## ZM 型 ZCT 取付金具仕様変更のお知らせ

このたび、MP11A 形マルチリレー(以下 MP11A)と組み合わせて使用する ZM 型 ZCT 取付金具の仕様(形状およびめっき)を変更いたしますので、連絡いたします。

図 外形寸法図

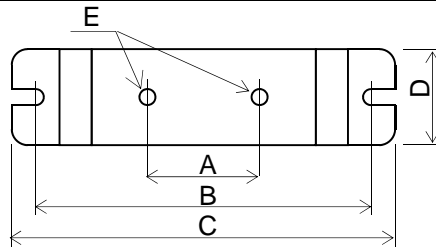
取付金具の形状を以下のとおり変更いたします。ZM-53 用取付金具は ZM-68 と共用、ZM-90 用取付金具は ZM-110 と共用することになります。

盤への取り付け穴の変更はありません。変更前後において ZCT の取り付けには互換性があります。

現 在					変 更 後					備 考
	A	B	C	D	φE	A	B	C	D	E	
ZM-53 用	30	100	120	30	9	30	100	120	40	φ9	幅が <sup>※</sup> 40mm となります。 変更ありません
ZM-68 用	30	100	120	40	9						
ZM-90 用	50	132	160	50	9	51	132	160	50	10×9 (長円)	ZCT の取り付け穴が 長円となります。
ZM-110 用	52	132	160	50	9						
ZM-150 用	70	190	230	60	9	70	190	230	60	φ9	変更ありません
